CASE - MX100, MX110, MX120, MX135, MX150, MX170

Technical Information Bulletin 9881000780

LuK Nr: 370 0035 10

- Flywheel
- Schwungrad
- Volant-moteur
- Volante-motor
- Volano

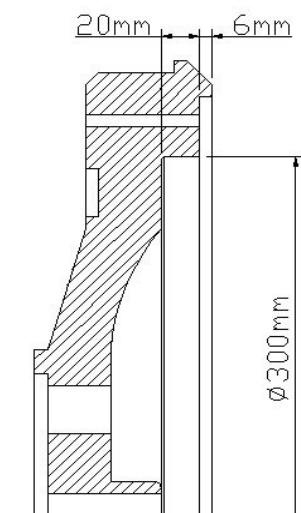
Please ensure that the flywheel is machined to a flat face and to a pot depth of 20mm on tractors with serial numbers prior to those listed below:-

MX100 – 21356010
MX110 – 21356009
MX120 – 21356008
MX135 – 21356008
MX150 – 21355998
MX170 – 21355999
